**AVIS RELATIF À LA PROTECTION
CONTRE LES EVENTUELS EFFETS NOCIFS ET NUISANCES
PROVOQUÉS PAR LES RAYONNEMENTS NON IONISANTS
GÉNÉRÉS PAR DES ANTENNES ÉMETTRICES STATIONNAIRES**

Commune : BRAIVES - Exploitant : CITYMESH

Référence exploitant : LG05239_A

Rapport n° 1983 / 2025

Figure 1 : Vue en plan des lieux de séjour et des points de contrôle

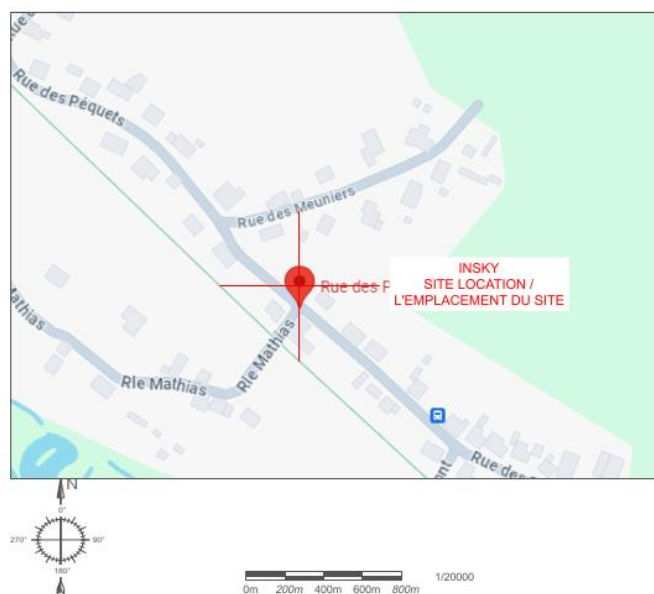
En ce qui concerne les antennes de l'installation mentionnées dans le tableau 1, la distance maximale à laquelle la limite pourrait être atteinte, à l'extérieur, est égale à 93,3 m. S'il n'y a pas de LS à une distance inférieure, les antennes respectent forcément la limite d'immission.

Dans le cas des LS situés à l'intérieur des bâtiments, une atténuation d'obstacle est prise en compte et il en résulte que la distance maximale à laquelle la limite pourrait être atteinte se réduit à 66,5 m.
